监 理 通 知 单

工程名称：交口县水头镇光伏发电平价上网项目

编号：SXLLJK-TZD-015

事由：关于一标段施工工序报审问题

施工区域 一标段9#光伏方阵浇筑

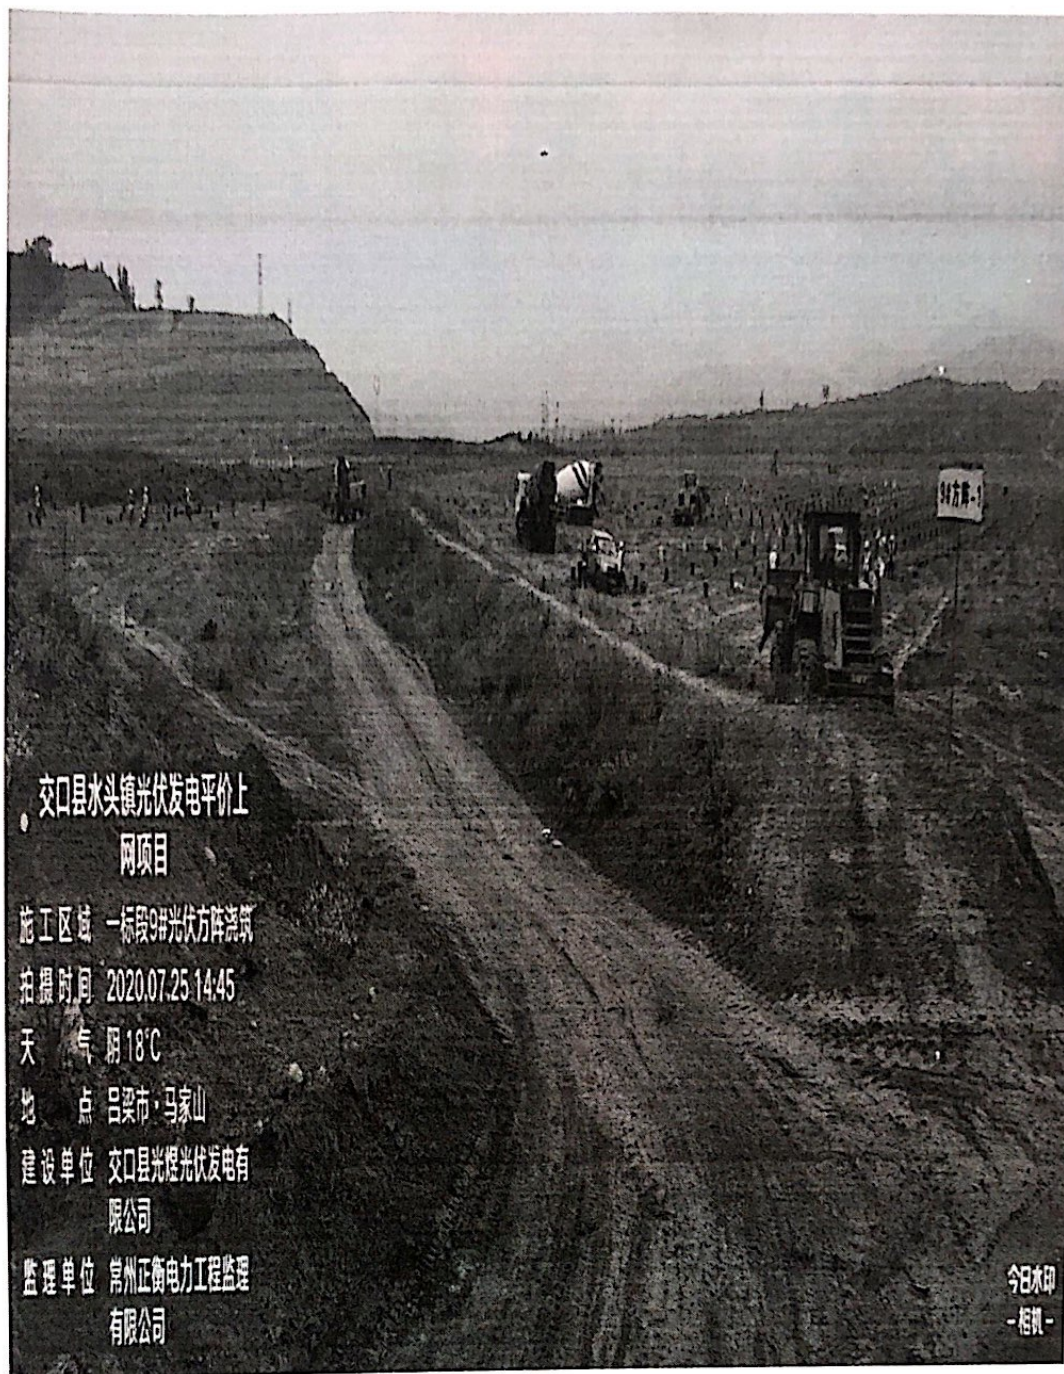
我监理部现场巡视，发现你单位一标段 9#方阵，已开始支架基础混凝土浇筑，但至今，你单位未向监理部提交报审资料，严重违反了《建设工程质量管理条例》中第四章第三十条有关规定。给工程埋下了潜在的质量隐患，就此问题，要求你单位立即停工，待报验手续完善，监理部验收合格后，方可施工，否则，一切后果有你单位承担。
